Einwohnergemeinde Bolligen

Überbauungsordnung Lindenmatt West

Mitwirkungsbericht

Entwurf zuhanden Gemeinderat

Beschattungsdiagramm Richtprojekt «Lindenmatt West»

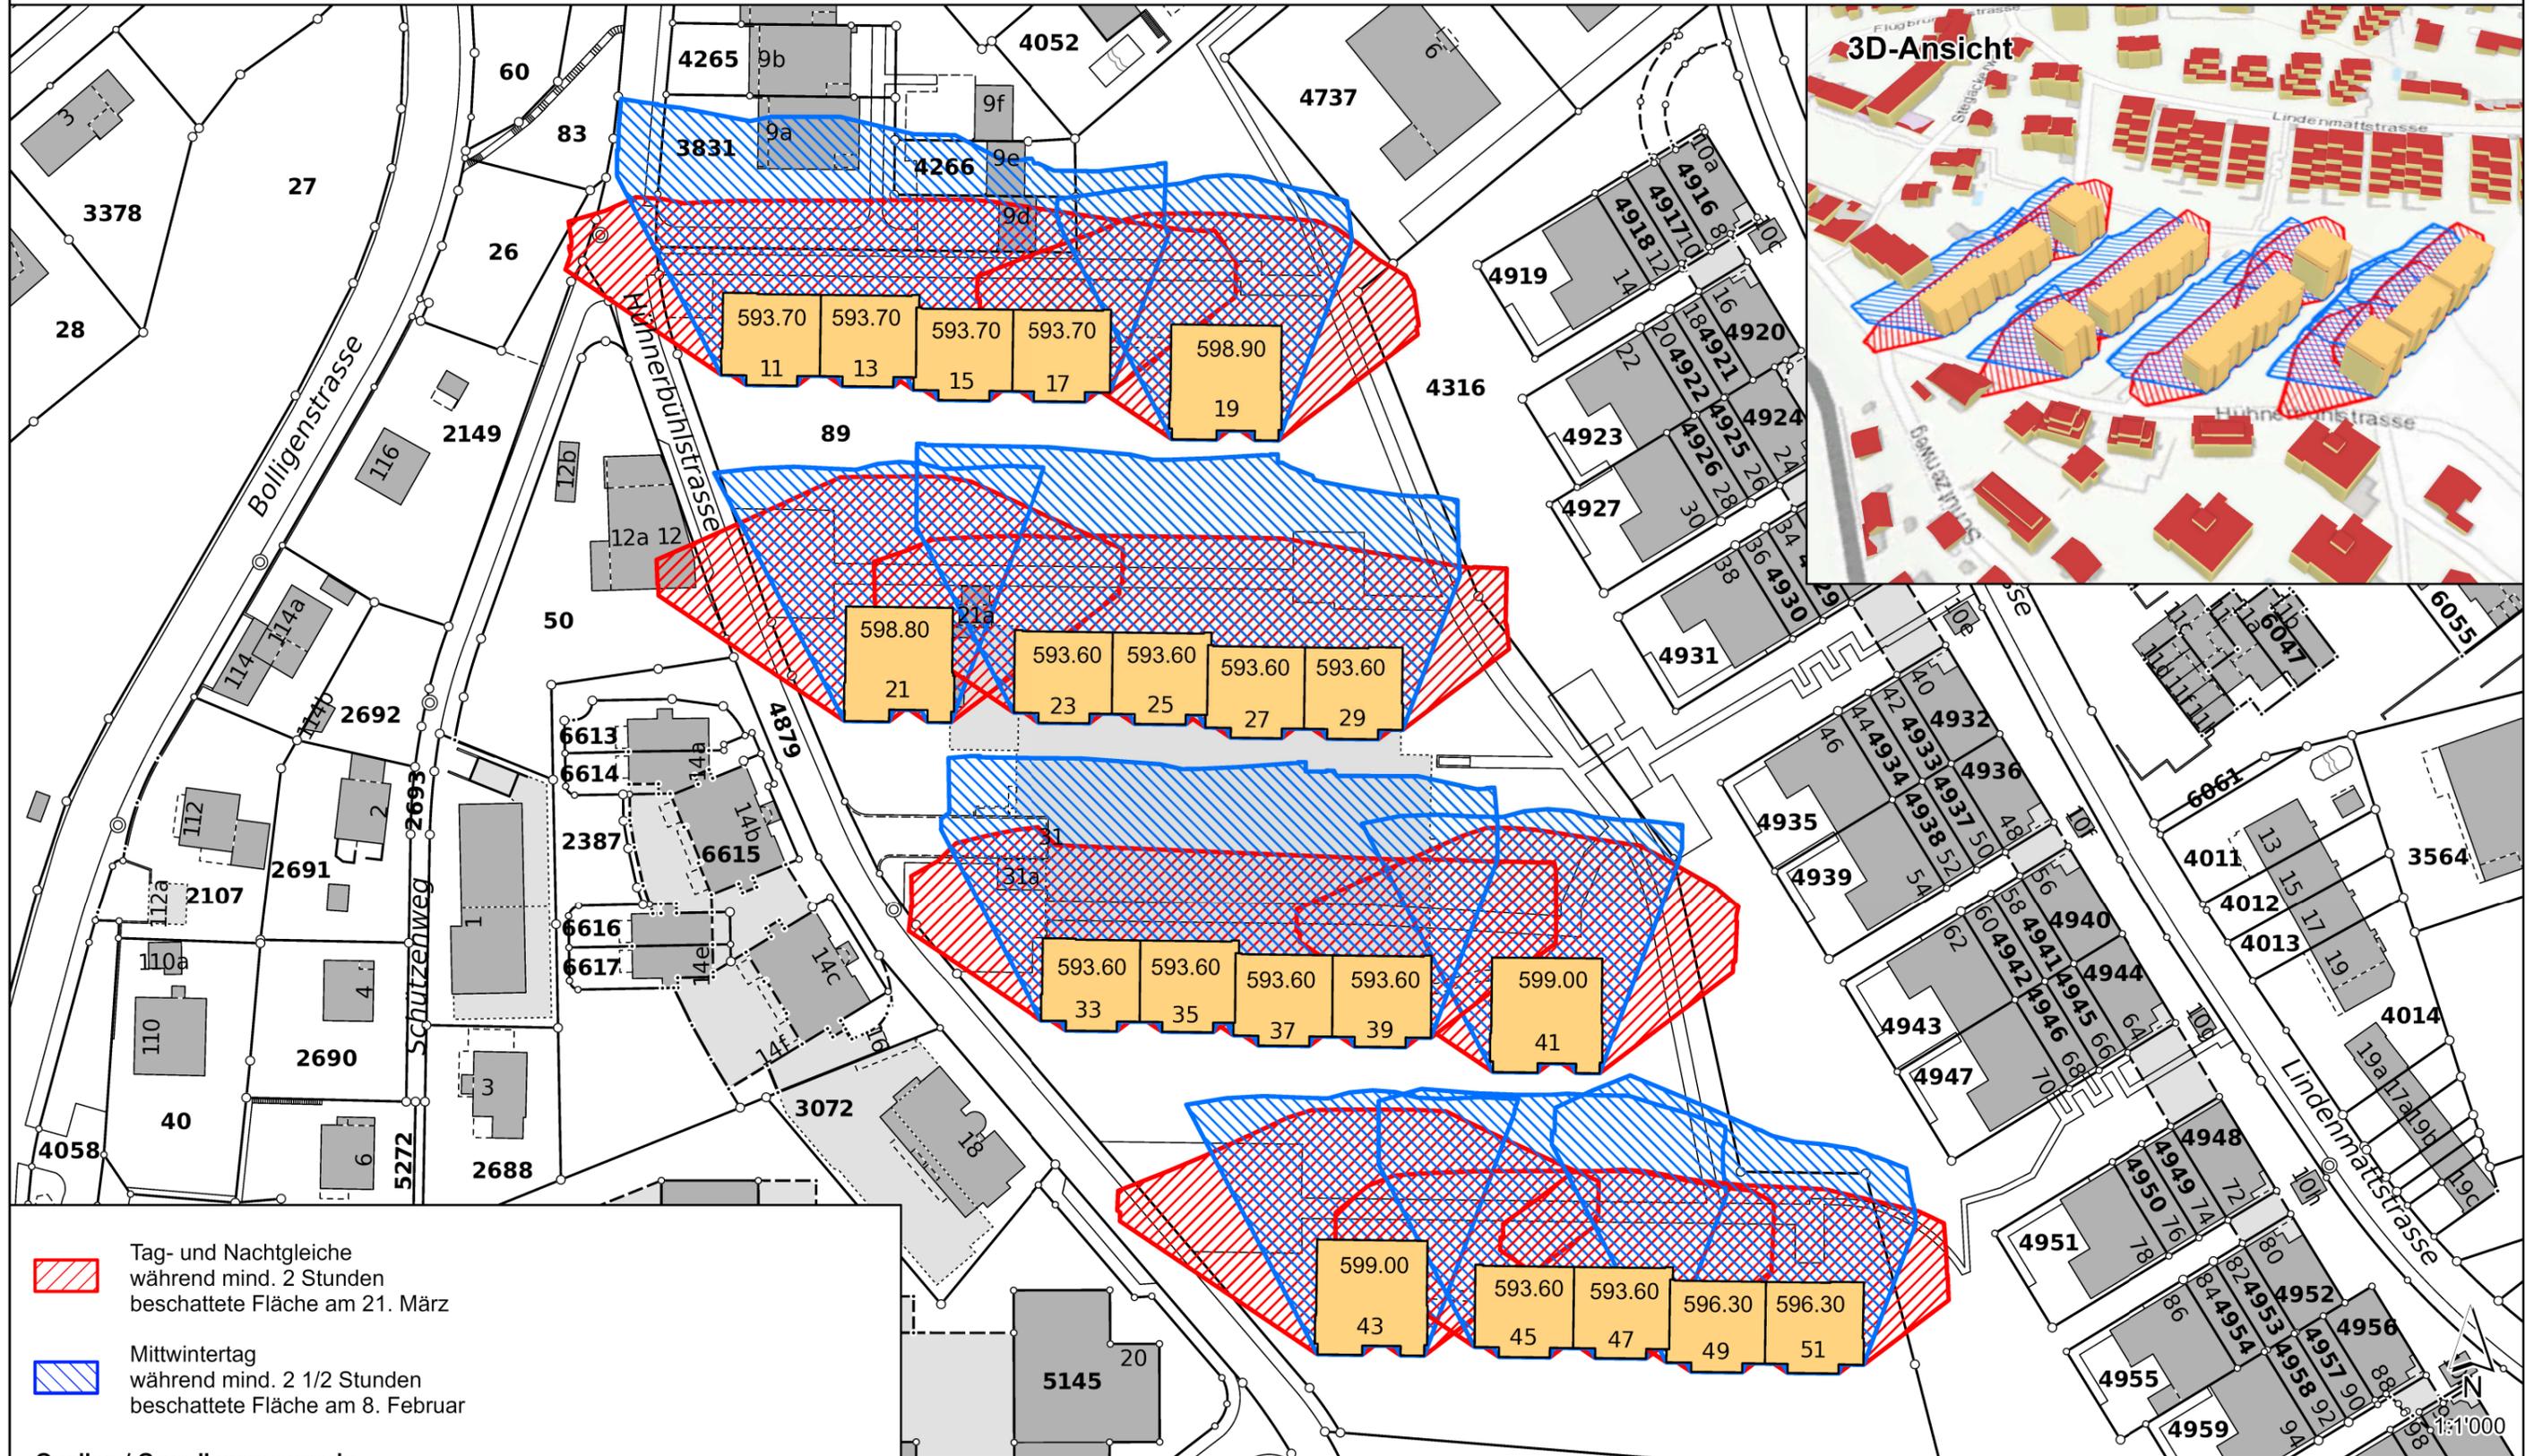
2.2	E2	Ein Schattendiagramm als integrierender Bestandteil der neuen Überbauungsordnung ist zwingend.	B	Die gesetzlichen Vorgaben zur Beschattungsdauer beschränken sich auf Hochhäuser. Hochhäuser sind Gebäude mit einer Gesamthöhe von mehr als 30 m. Als informativen Hinweis zur Planung wird ein Schattendiagramm gemäss Bauverordnung erstellt. Das Diagramm ist im Anhang dieses Berichts und dem Erläuterungsbericht beige-fügt.
